Bund für Umwelt
Und Naturschutz
Deutschland
Kreisverband Groß-Gerau

14.01.2025

Bauleitplanung der Schöfferstadt Gernsheim, Kernstadt
Bebauungsplan „Feuerwehrstützpunkt Heidelberger Straße“
Beteiligung der Behörden und sonstiger Träger öffentlicher Belange gemäß § 4 Abs. 2
Baugesetzbuch (BauGB)

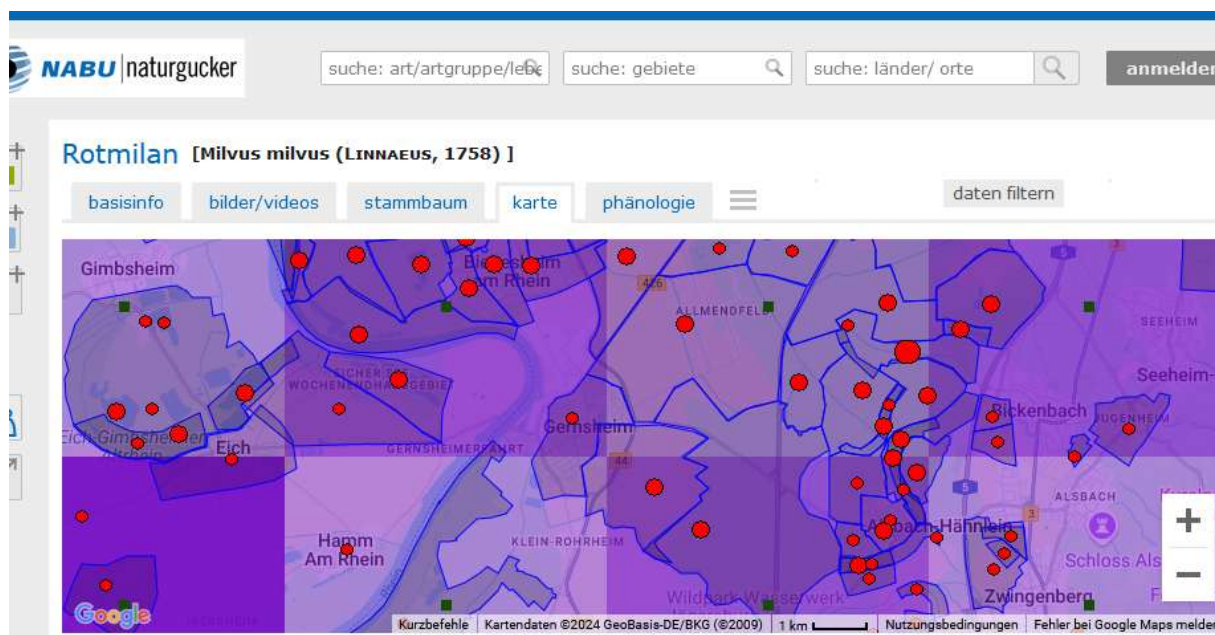
In der Artenschutzprüfung ist uns aufgefallen, dass z.Bsp. der Rotmilan nicht genannt wurde. Dieser Auszug zeigt allerdings, dass sich dieser Vogel auch in der Umgebung aufhält.
